0013 Information service technique**Sujet : Joints de culasse****Objet : 61-34162-00 / -10****Marque : Opel****Type : Agila, Astra, Corsa****Code moteur : X 12 XE, Z 12 XE****Epaisseur de réparation ZKD 1,2
Opel Ecotec X 12 XE / Z 12 XE**

Figure_Joint de culasse avec Reinz n° 61-34162

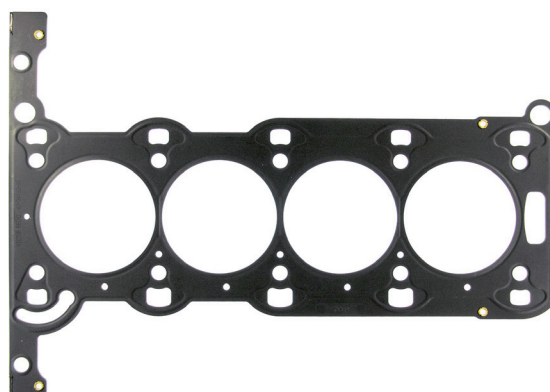
Avec la nouvelle épaisseur de réparation exclusive pour le joint de culasse 61-34162-00 = Opel 56 07 448, Dana propose une solution optimale pour assurer l'étanchéité des culasses et blocs-cylindres réusinés.

L'épaisseur de réparation dépasse l'original de 0,25 mm. Après un réusinage nécessaire des surfaces, cette épaisseur procure ainsi une excellente étanchéité jusqu'à cette cote.

Le numéro de commande de l'épaisseur de réparation est **61-34162-10**.

Attention : après le réusinage de la tête de culasse et du bloc-cylindres, la rugosité de surface doit se trouver dans une plage de tolérance comprise entre 7 µm et 20 µm. La valeur des ondulations ne doit pas dépasser 20 µm.
